GOVERNO DO DISTRITO FEDERAL
COMPANHIA IMOBILIÁRIA DE BRASÍLIA

Memorando Nº 68/2021 - TERRACAP/DITEC/GEPRO/NUARQ

Solicitamos o envio das consultas às concessionárias para o projeto de parcelamento do solo para área em Taguatinga, localizada entre as QNMs 36, 38 e 40 e próximo à BR-070, pertencente à Região Administrativa de Taguatinga - RA III, conforme minutas a seguir.

Assunto: Interferências e Capacidade de Atendimento de Redes

REDE DE ÁGUA PLUVIAL
 (SISTEMA DE DRENAGEM DE ÁGUA PLUVIAL)

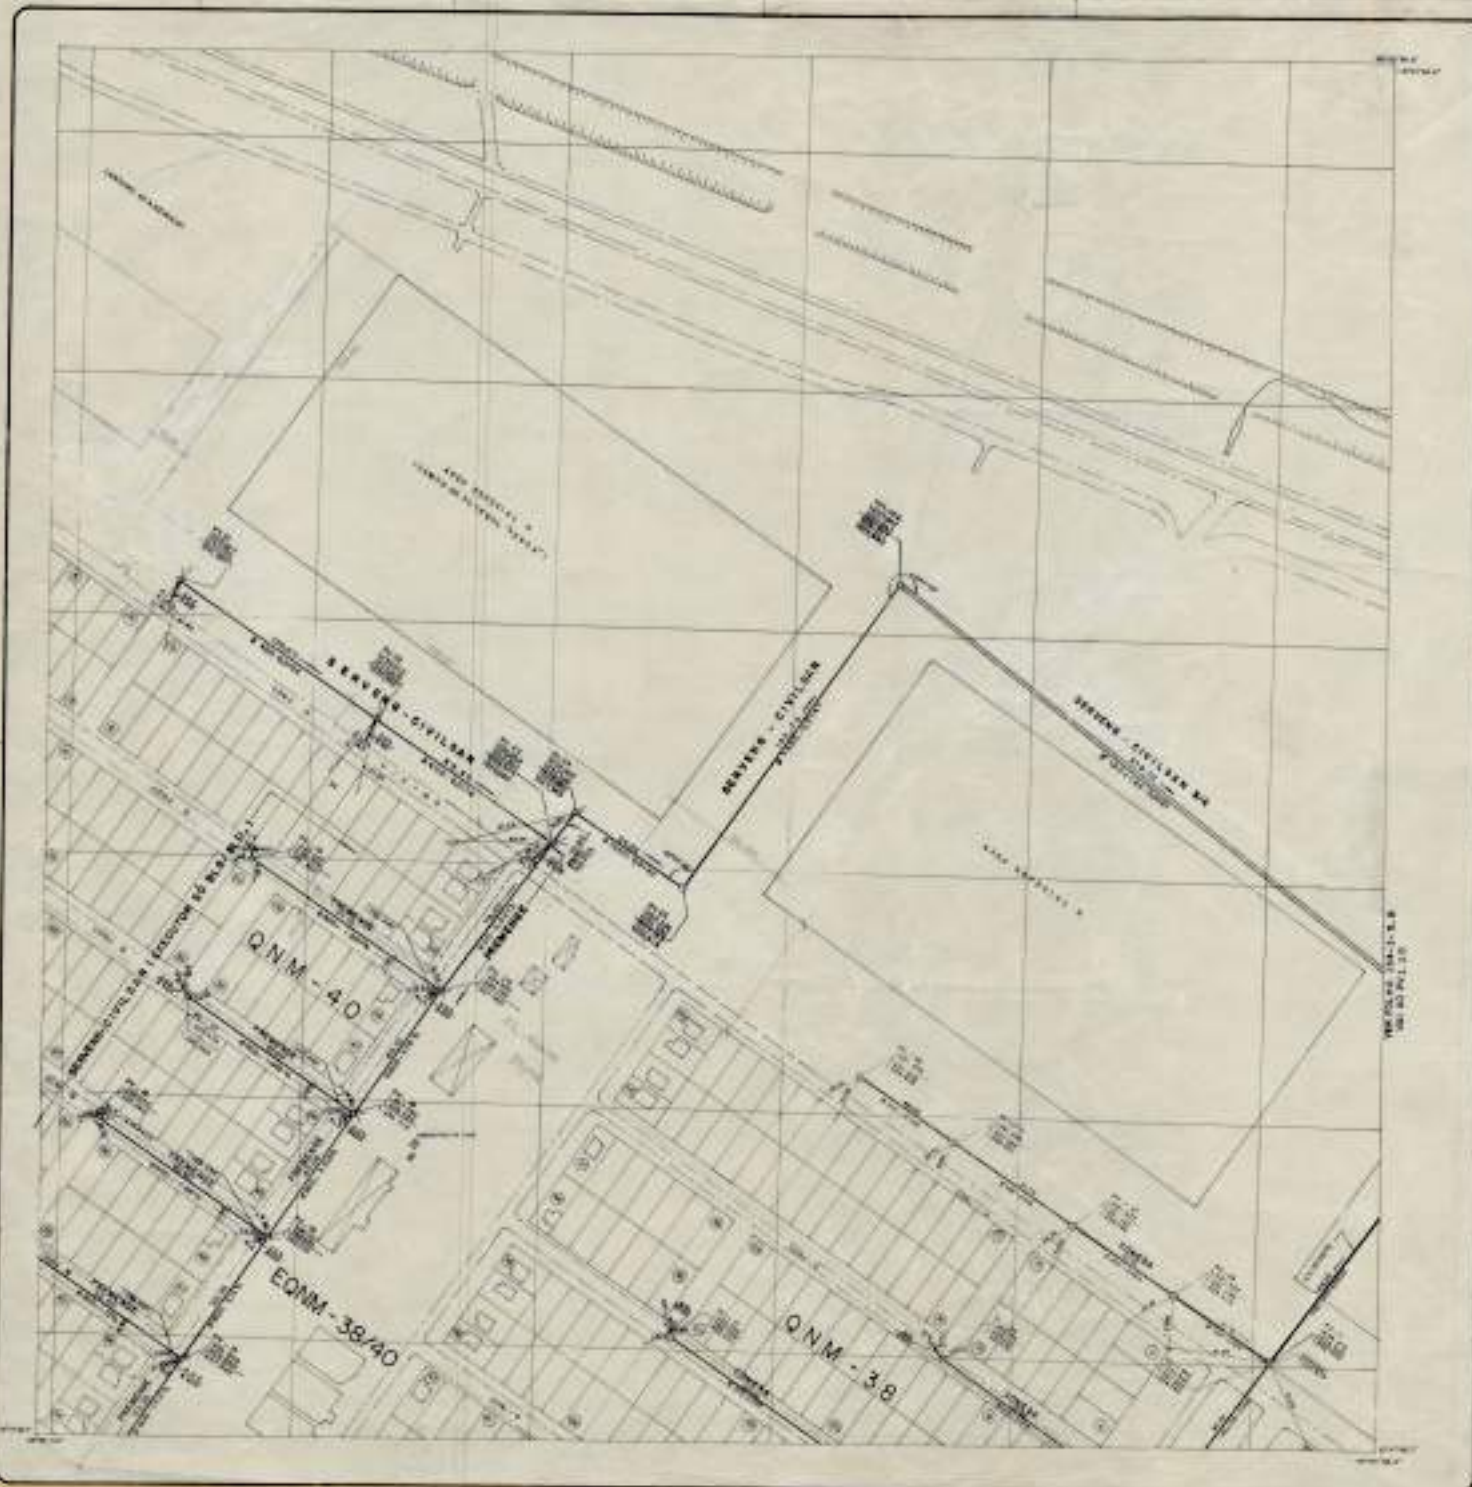
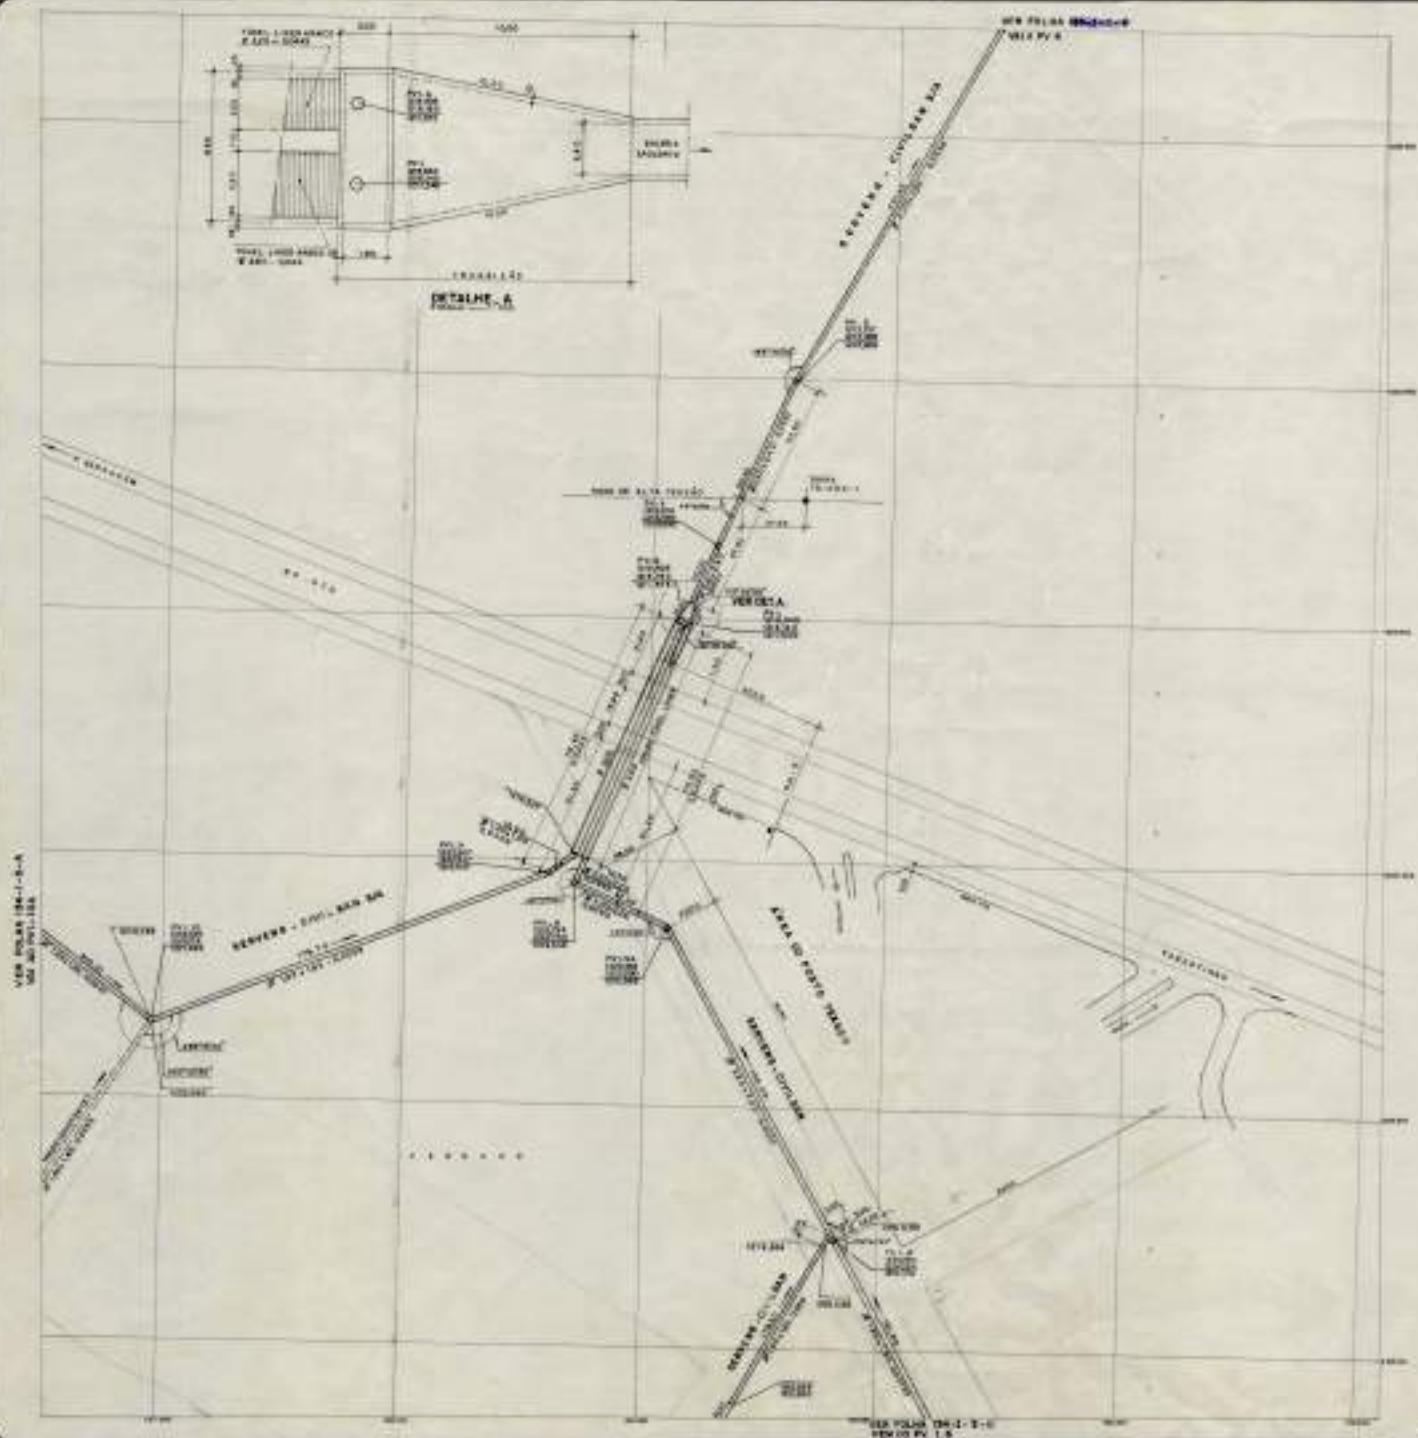
Conforme dados constantes deste Arquivo Técnico NOVACAP (SEAU) e poligonal doc.sei- 74387001 e 74389408, **informamos que existe interferência** de rede pública de águas pluviais implantadas e projetadas na poligonal em estudo.

Seguem anexos arquivos digitais dos cadastros do sistema público de águas pluviais implantado na mencionada poligonal, doc. sei-75109078, 75109233, 75109438, 75109656, 75109792, 75109943, 75110061, 75110195, 75110321, 75110440 em pdf no sistema SICAD e relatório do projeto de drenagem doc. sei-75110659 em pdf e plantas parciais doc. sei-75111382 e gerais doc. sei-75111244, 75111076 Detalhe da Bacia, bem como uma montagem com a poligonal doc.sei-75111617 dwg e 75110869 pdf do citado projeto no sistema Sicad.

Informar ao interessado o despacho da SEAU 75108393. O sistema implantado que interfere com a poligonal não tem como ser remanejamento pois trata-se de lançamento. Quanto ao sistema projetado será necessária revisão pois possuímos um novo Termo de Referência. Concluímos então que não temos capacidade de pronto atendimento.

COMPANHIA DE SANEAMENTO AMBIENTAL DO DISTRITO FEDERAL	
TAGUATINGA / DF	Escala: 1:3.000
QNM 36, 38 e 40 (PROXIMO A BR-070)	Documento: 90111-00011659/2021-12
SISTEMA DE ABASTECIMENTO DE ÁGUA	Quadrícula: 134-I-3
CADASTRO TÉCNICO

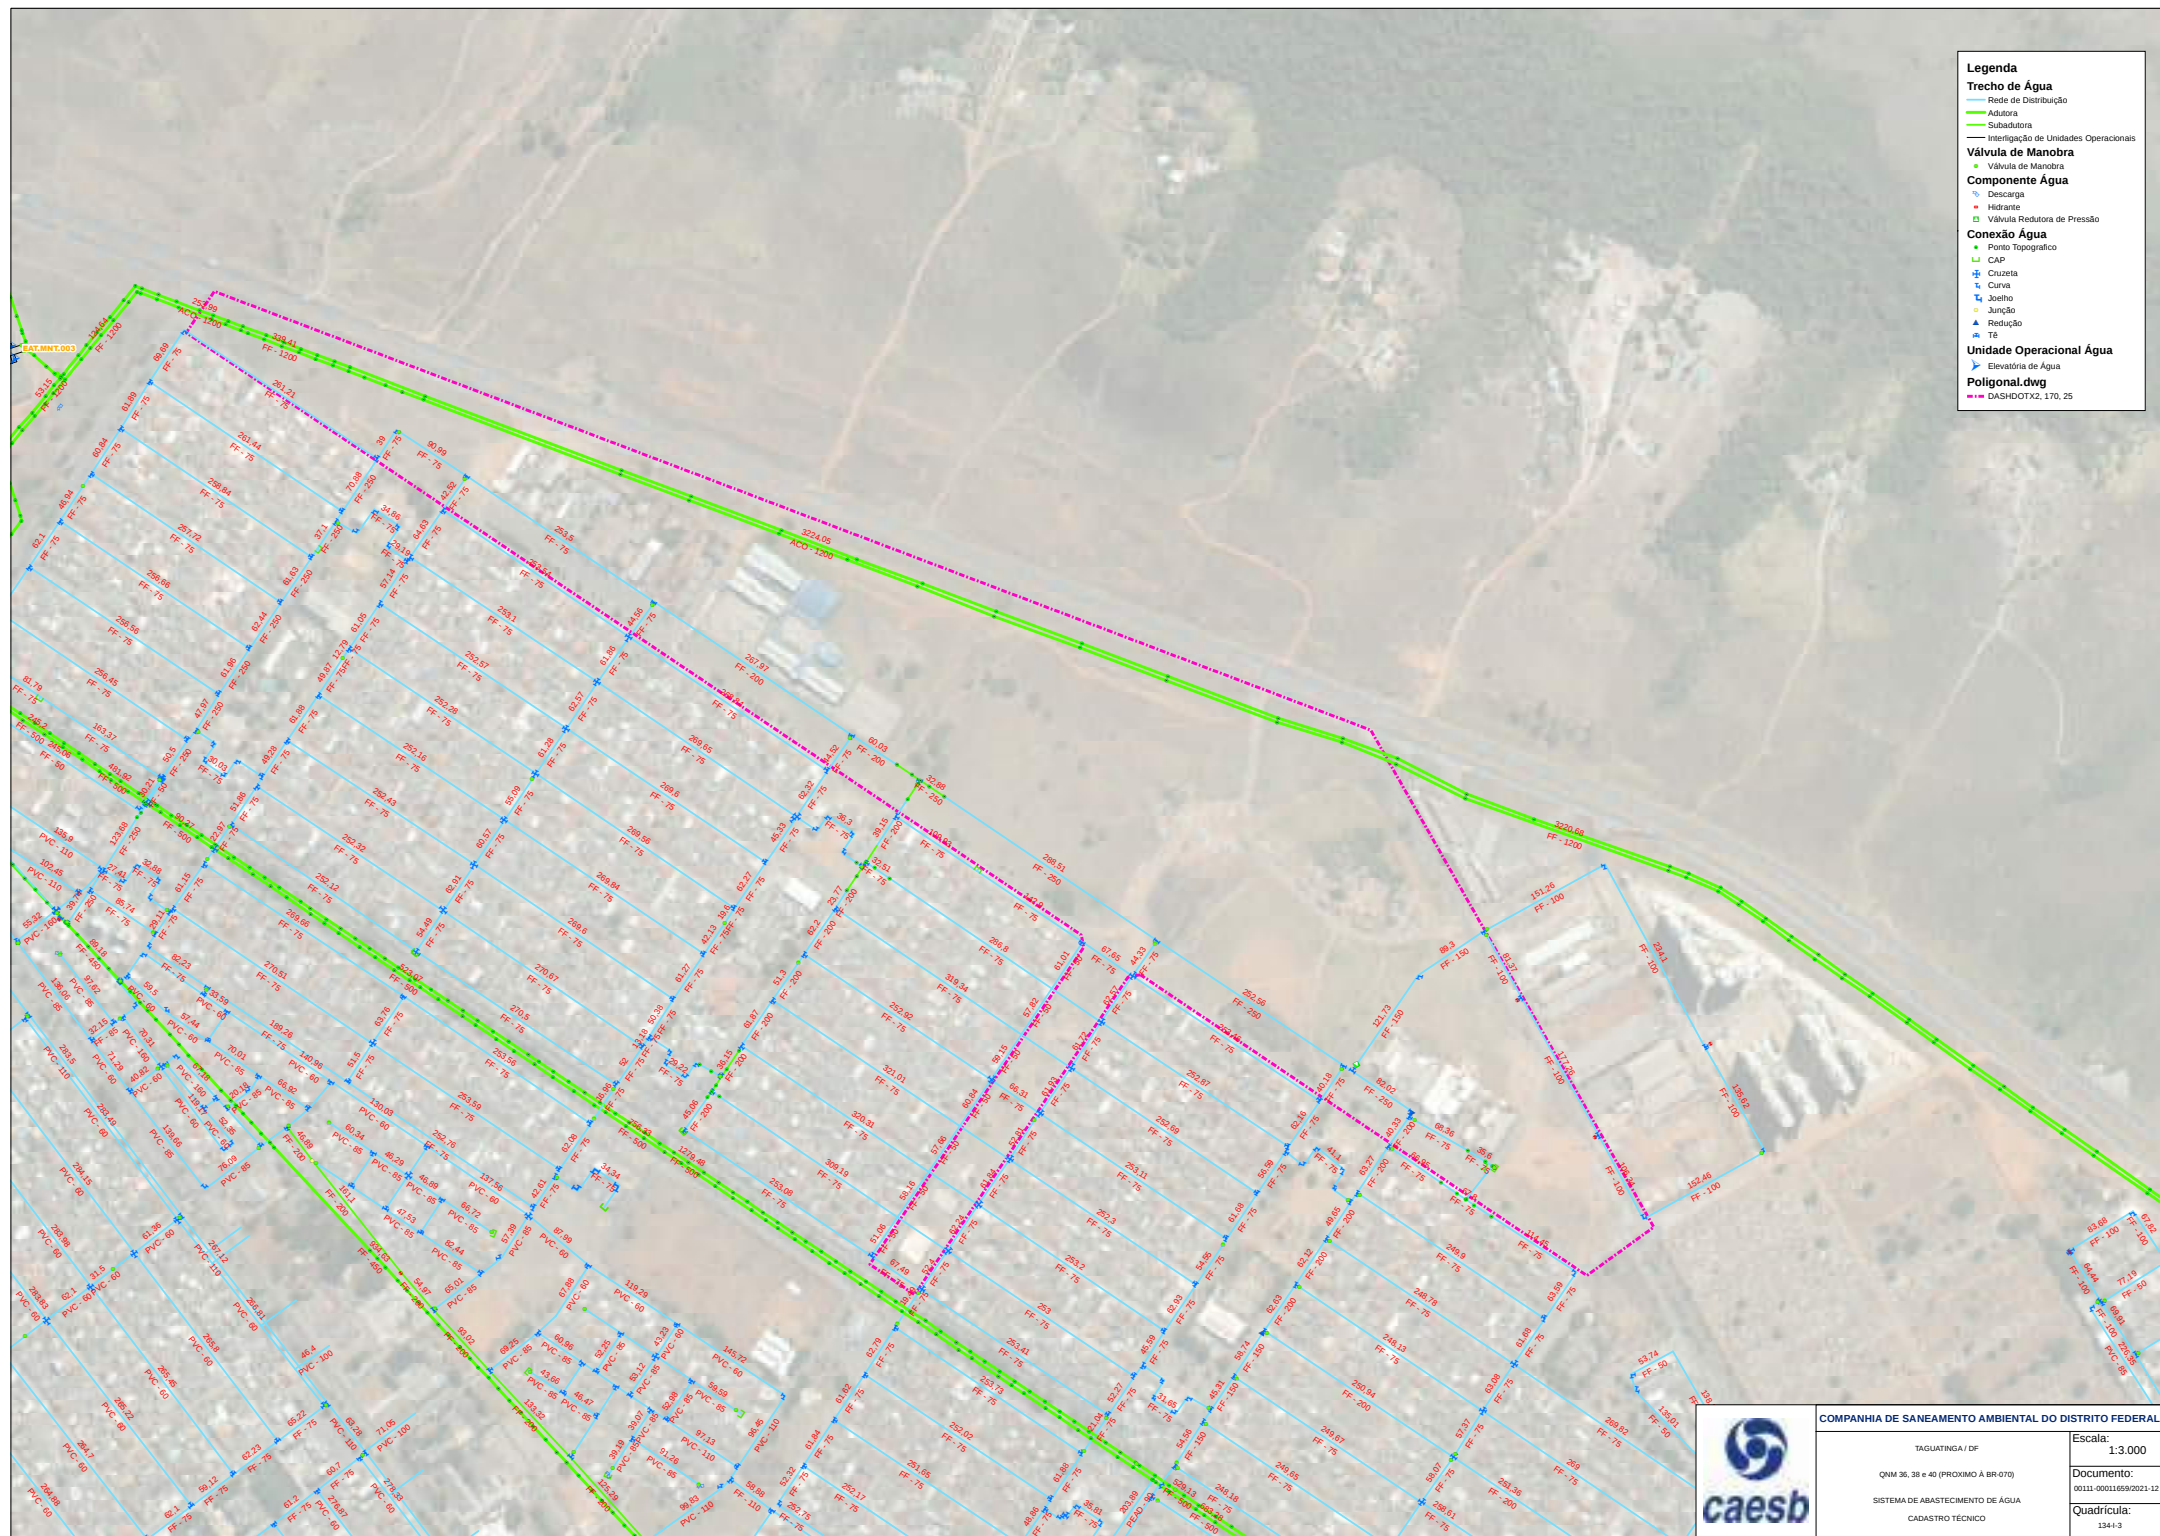
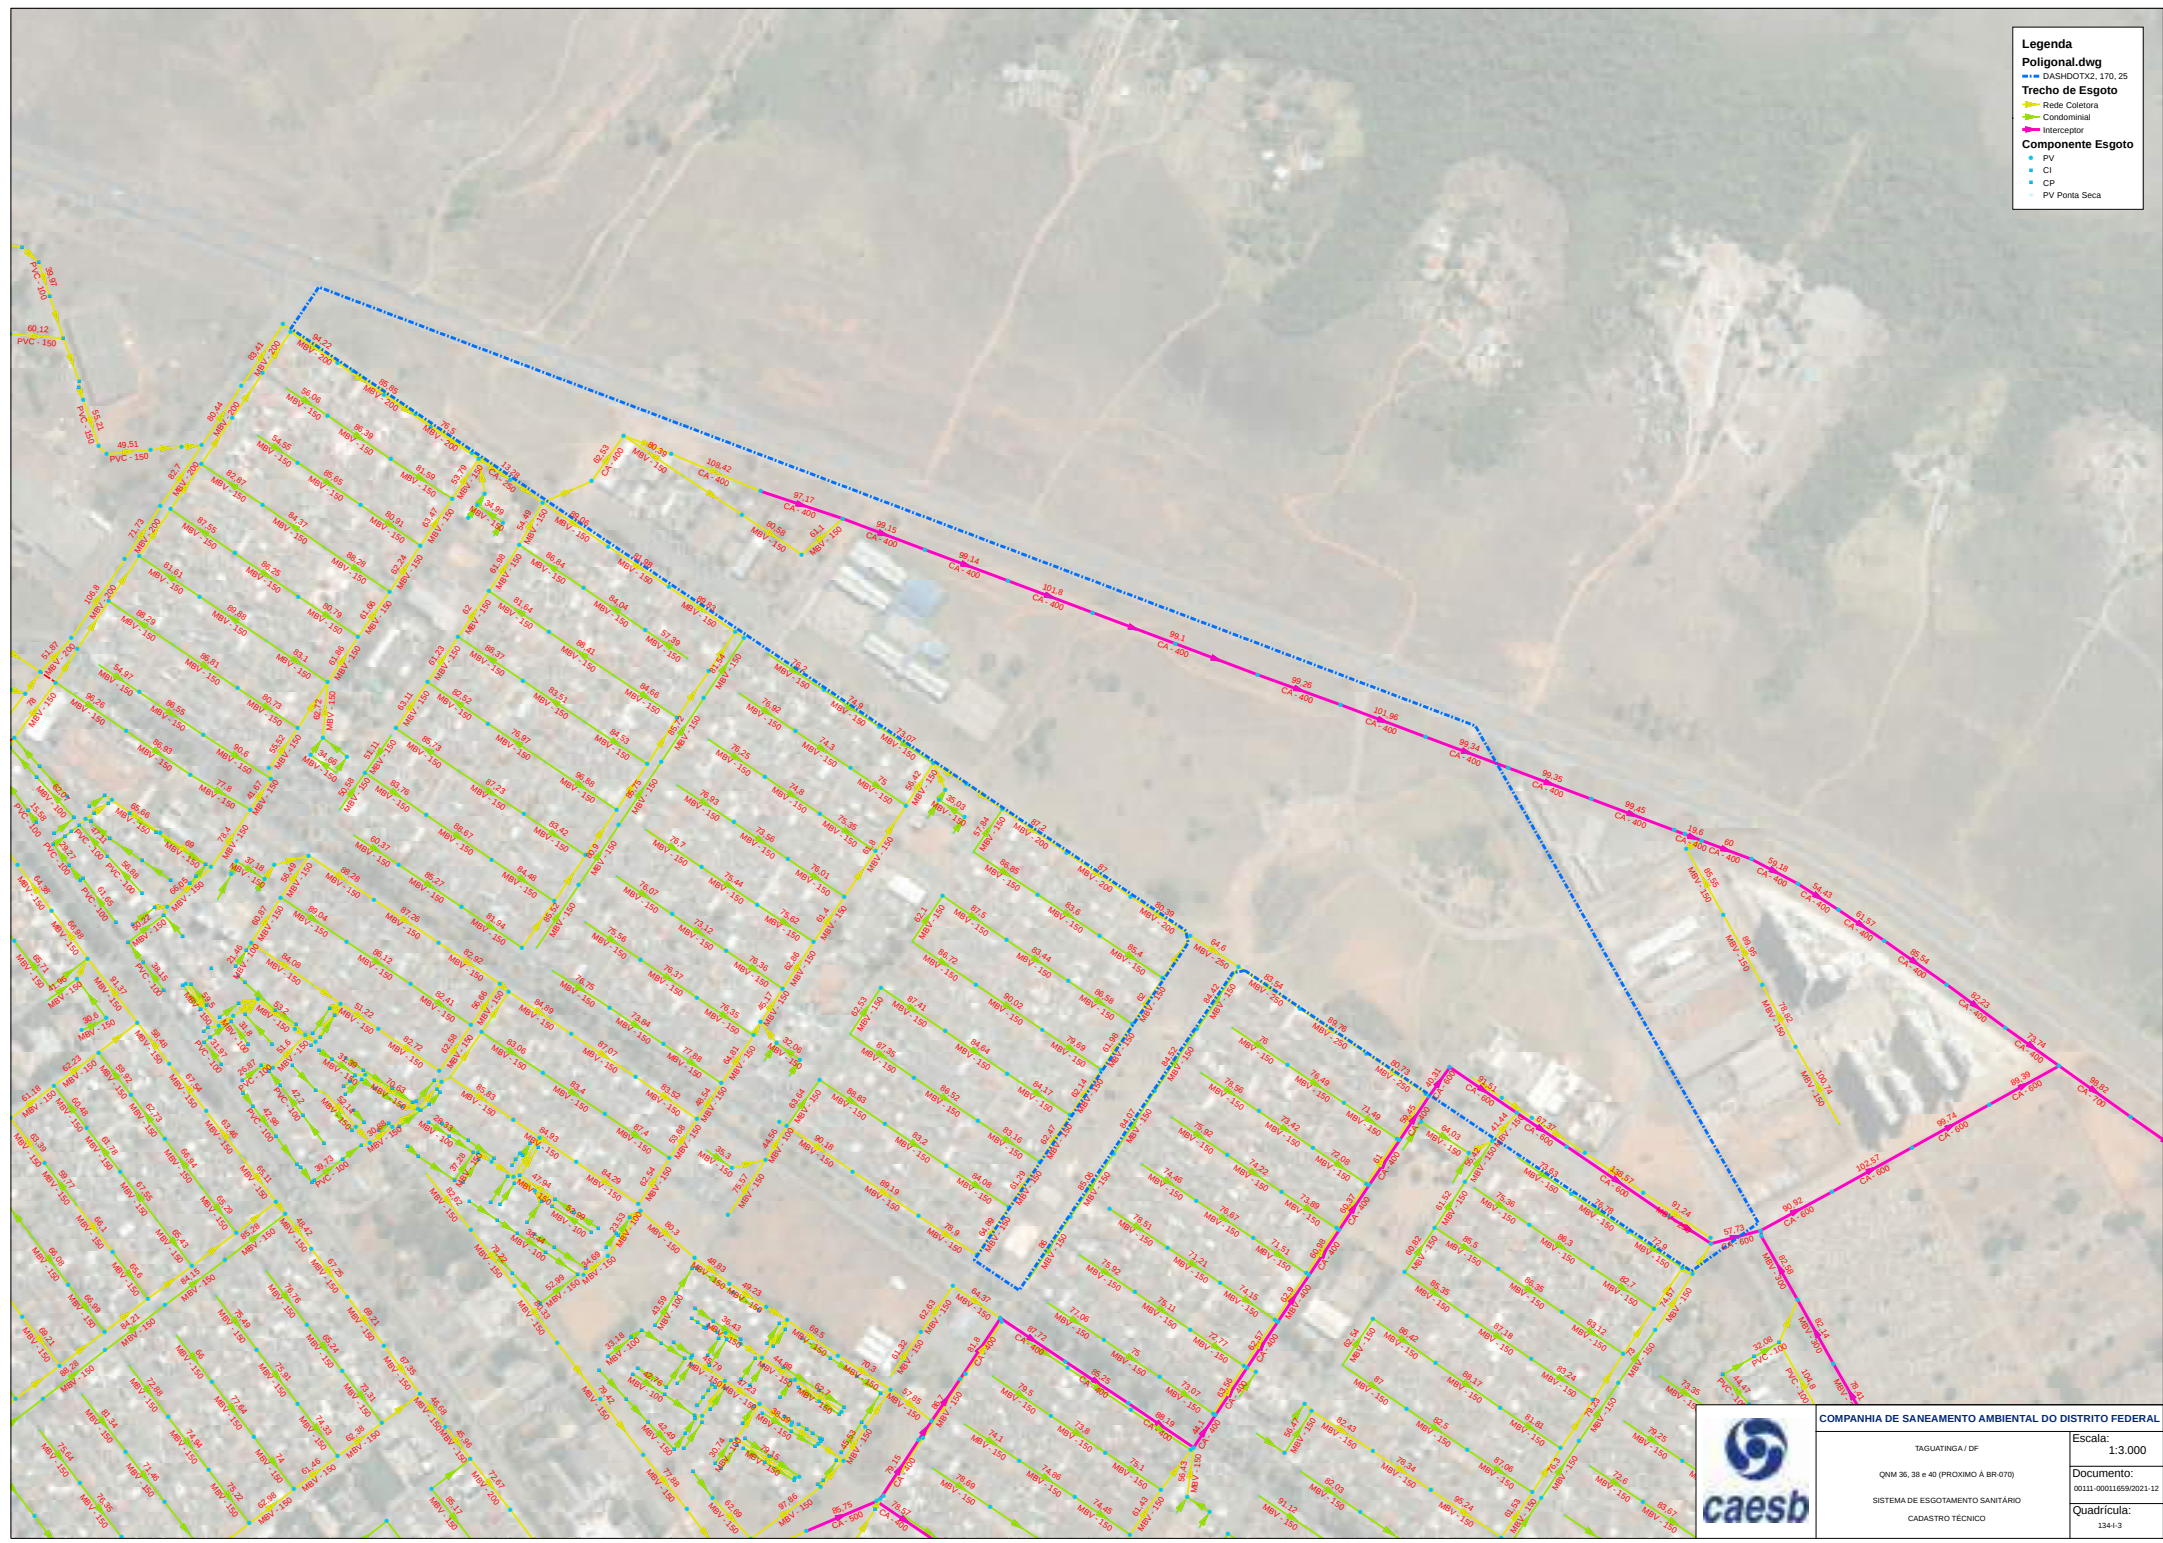
- 1.1. Análise de interferências com redes existentes
 - 1.1.1. Consta interferência com redes implantadas de abastecimento de água, conforme cadastros PDF (75242040);
 - 1.1.2. Consta interferência com redes implantadas de esgotamento sanitário, conforme cadastros PDF (75246134);
 - 1.1.3. As redes atuais não interferem com o urbanismo registrado, contudo, caso sejam feitas alterações, estas deverão ser tratadas de maneira específica.
